STACY施設 設工認
(実験用装荷物の製作及びデブリ模擬炉心の新設)
コメント回答

日本原子力研究開発機構 原子力科学研究所
臨界ホット試験技術部

令和5年12月7日

燃料試料挿入管 モデル

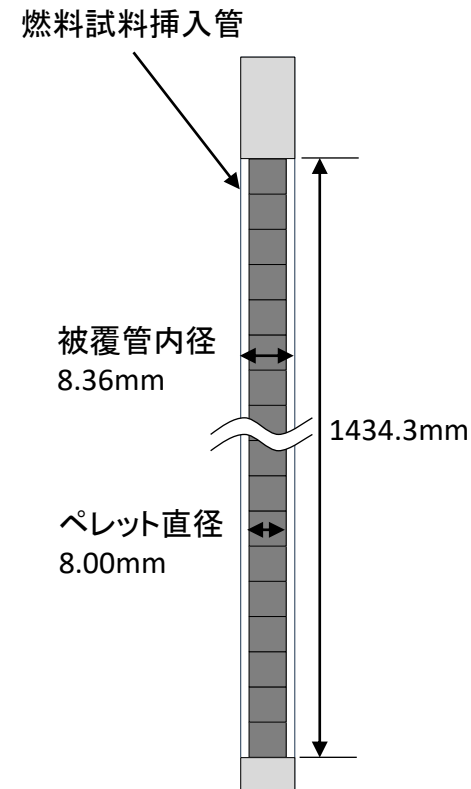
核分裂生成物(気体)の分圧が静水頭2.0mの圧力より十分に低いことの定量的に説明すること。

核分裂生成物(気体)の分圧が静水頭2.0mの圧力より十分に低いことについては、以下のとおり。

- ① 設計基準事故(棒状燃料の機械的破損)で想定している事故時の気体状核分裂生成物(希ガス)の放出量(棒状燃料20本同時破損を想定)を計算
- ② 放出される希ガスの全量が、1本の燃料試料挿入管のペレットと被覆管のギャップに入ると想定した場合の分圧を計算し、希ガスの分圧を上部端栓のペレットの密封性能と比較

- ① 希ガスの放出量の計算
 設置変更許可申請書添付書類十に示す希ガスの放出量(Bq)及び崩壊定数(1/s)から、希ガスの放出量は合計 1.12×10^{-10} molとなる。
- ② 希ガスの分圧の計算及び評価
 算出した希ガスの放出量から燃料試料挿入管内の分圧を計算すると 4.97×10^{-2} Paとなり、上部端栓の密封性能(静水頭2.0 m= 2×10^4 Pa)に対して6桁低く、希ガスの分圧は燃料試料挿入管の閉じ込め機能に影響を及ぼさない。
